Mission régionale d'autorité environnementale
PAYS DE LA LOIRE

AVIS DÉLIBÉRÉ
SUR LE PROJET D'IMPLANTATION
D'UNE CENTRALE PHOTOVOLTAÏQUE AU SOL
PORTÉE PAR ALTER ÉNERGIES,
ET SUR LA MISE EN COMPATIBILITÉ DU PLUi
INTÉGRANT LA COMMUNE D'OMBRÉE-D'ANJOU (49)

n° PDL-2023-7351

Cartographie des habitats - source dossier

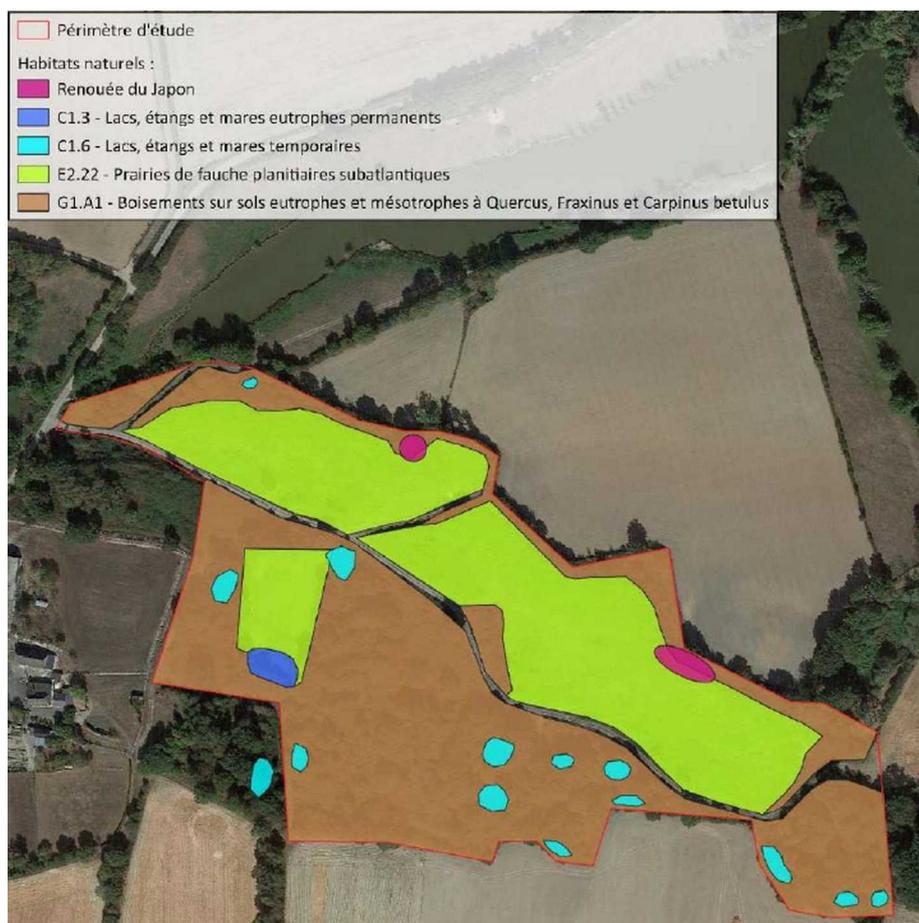
Il existe néanmoins sur le secteur d'études une prairie susceptible de correspondre à un type d'habitat communautaire (prairie de fauche planitiaire⁵ subatlantique, code N2000 6510). L'étude d'impact considère que « son mauvais état de conservation ne permet pas de l'y rattacher ». Toutefois, si cette prairie, fauchée de manière irrégulière ne bénéficie pas d'un plan de gestion approprié pour la mettre en valeur, elle constitue malgré tout un habitat d'intérêt communautaire, qu'une bonne gestion pourrait améliorer.

La MRAe recommande de présenter et d'intégrer à l'analyse de l'étude d'impact la prairie de fauche planitiaire subatlantique en tant qu'habitat d'intérêt communautaire.

Synthèse des mesures en faveur de la faune (Source : étude d'impact)

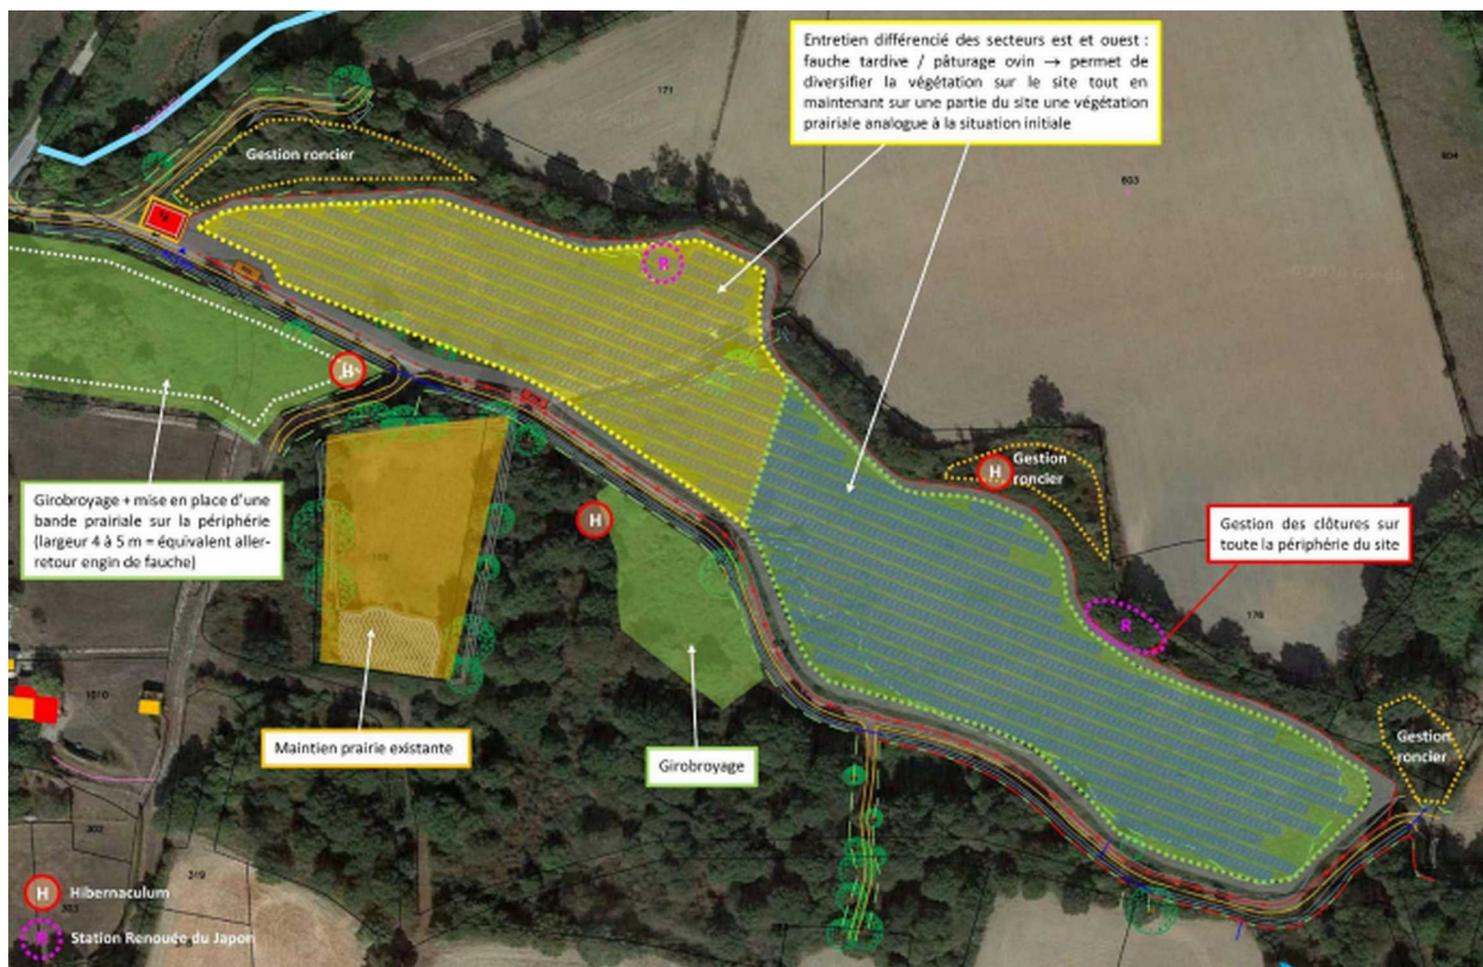
Le code de l'environnement interdit tout déplacement, toute perturbation intentionnelle ou destruction d'espèces protégées ou de leurs habitats. Tout porteur de projet doit donc conduire et expliciter dans l'étude d'impact une démarche d'évitement et de réduction des impacts afin de concevoir un projet qui respecte cette interdiction. Un projet qui, après l'application rigoureuse des démarches d'évitement, puis de réduction, ne pourrait pas respecter cette interdiction, peut, s'il relève de raisons impératives d'intérêt

public majeur, s'il préserve l'état de conservation favorable des populations et des espèces concernées dans leur aire de répartition naturelle et s'il démontre l'absence de solution de substitution raisonnable, solliciter une dérogation, moyennant la proposition de mesures de compensation.

La MRAe recommande :

- de maintenir les capacités d'alimentation au travers des zones de chasse connectées à la trame bocagère pour les chiroptères, notamment via des mesures de conservation supplémentaires et/ou des compensations des surfaces rendues non fonctionnelles pour cet objectif ;
- de justifier davantage l'absence d'impact du projet sur les espèces protégées présentes, et en particulier les reptiles et leurs habitats, et, le cas échéant, de prévoir la réalisation d'une demande de dérogation à leur protection.
